センサ基板の発光 LED シルクの誤植のお詫びと訂正

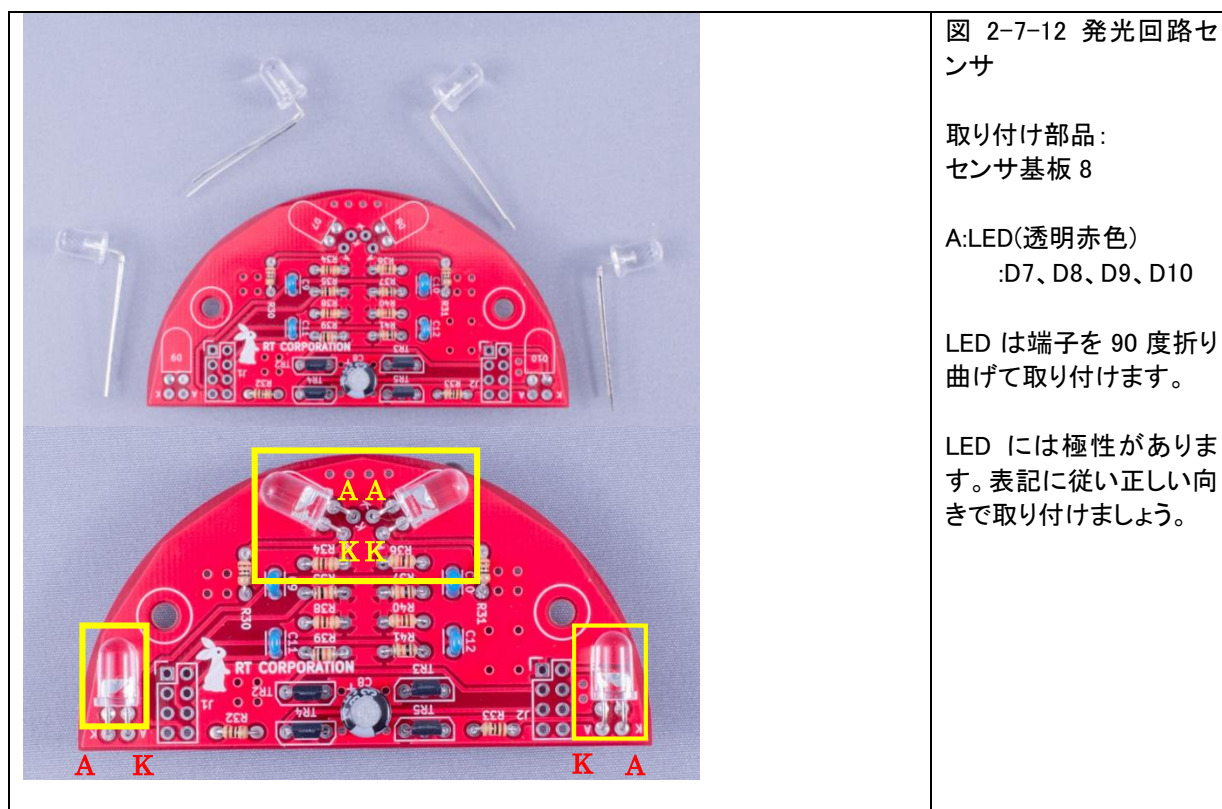
この度は、Pi:Co Classic Ver3.0 をご購入いただきありがとうございます。基板のシルク記号(A と K)が逆であることが分かりました。お客様ならびに関係者の皆様にはご迷惑をおかけしましたことを深くお詫びするとともに、訂正させていただきます。

Pi:Co_Clasic_3 パート 2 取扱説明書_ハードウェア製作編 Ver1.0 の 29 ページにあります発光 LED のアノードとカソードのシルクが逆になっています。A と K を読み替えて進めてください。写真の LED の向きは正しい向きに挿入されています。訂正後のアノードとカソードに位置は、下記の黄色および赤文字になります。
